改善箇所説明図

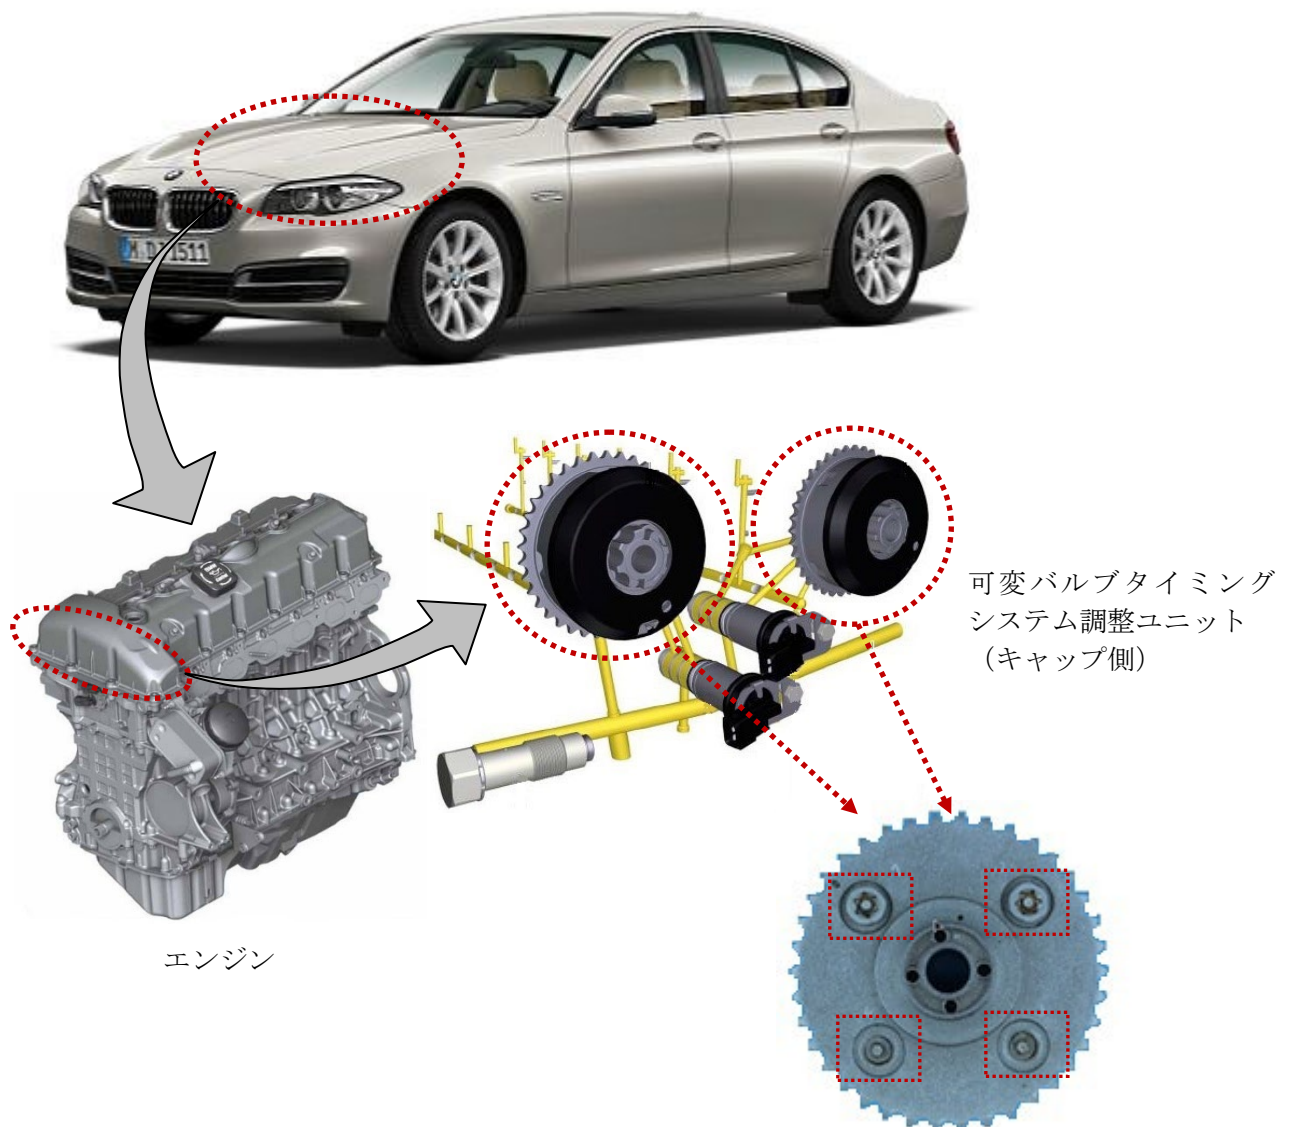
基準不適合箇所

可変バルブ タイミングシステム調整ユニット
(カムシャフト側：上図の裏側)

インテーク側及びエキゾースト側の可変バルブ タイミング システムの調整ユニットにおいて、ボルトの強度が不足しているため、当該ボルトが破損することがある。そのため、システムが適切に作動せず、エンジン警告灯が点灯しエンジン不調となり、最悪の場合、走行中にエンジンが停止するおそれがある。

全車両、当該ボルトを対策品に交換する。また、当該ボルトに緩みや破損がある場合は、対策品のボルトを組み込んだ新品の調整ユニットに交換する。
